Verdal kommune
Møteinnkalling

Sluttbehandling - Detaljregulering Brauta øst - del av 5038/282/4

Utvalg	Møtedato	Saksnr.
Utvalg for plan og samfunn	17.08.2021	71/21
Kommunestyre	30.08.2021	87/21

Revidert planforslag (røde linjer) lagt sammen med flyfoto. Eiendomsgrenser er hvite.

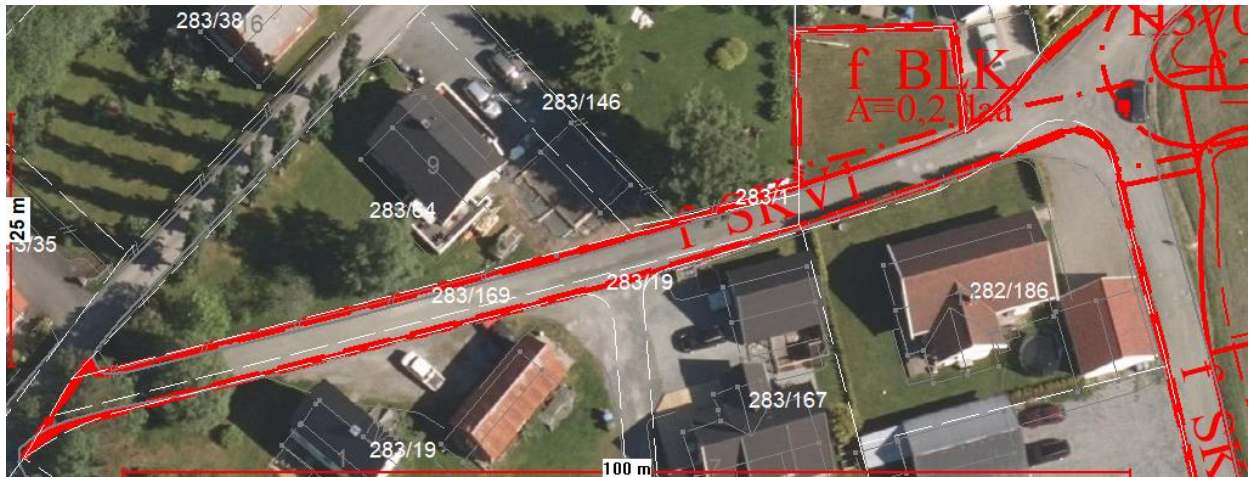
Det er i planforslaget skissert en oppgradering/utvidelse av veien, men ordbruken er noe varierende og det stilles spørsmål ved hvordan dette skal forstås. Veggen omtales ift.

oppgradering med fast dekke og en fartsdump / utvides og oppgraderes med fast dekke / breddeutvidelse og fast dekke. *En eventuell utvidelse av veien vil ha konsekvenser for min eiendom, som jeg ikke ser er tilstrekkelig vurdert og konkretisert i planen.*

Fra kommunens side omtales Veiesvingen som privat vei. *Hva dette innebærer mht. til eierskap og bruksrettigheter, og eventuell utvidelse av bruksrettigheter, er så langt jeg ser, ikke tatt opp i planforslaget. Det er heller ikke spørsmål knyttet til ansvar for vedlikehold.*

Når det gjelder utvidelse av vegen, så gir plankartet rammene for vegformålet, se under. Reguleringsbestemmelsene vil bli juridisk bindende, så disse gjelder foran det som er anført i planbeskrivelse m.m. Revidert bestemmelse 7.1 er nå tydeligere på vegbredde m.m. for kjøreveg f_SKV1: «*Felles kjøreveg f_SKV1 er regulert med en bredde på 4 m. Veien skal asfalteres med bredde 3,5 m og 0,25 m gruskulder på hver side. Det skal etableres en fartsdump og gatelys.*»

En stripe av Schei sin eiendom inngår i vegformålet, se under. Det er vanskelig å se forskjell på gårdsplass og kjøreveg, men hun ser ut til å eie en stripe av dagens veg. På side 23 i planbeskrivelsen er berørt stripeareal oppgitt til 86 m².

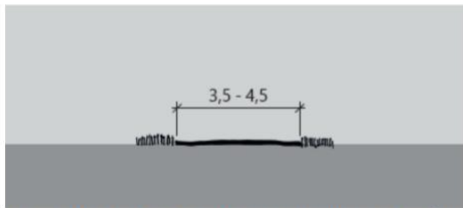
Trafikksikkerhet og vegbredde: Se kommentar i Arcon Prosjekts brev datert 11.01.2021 (vedlagt) samt høringsuttalelser fra Statens vegvesen.

Vegbredde m.m. går nå bedre fram i bestemmelse 7.1, se vår kommentar til uttalelse nr. 10.
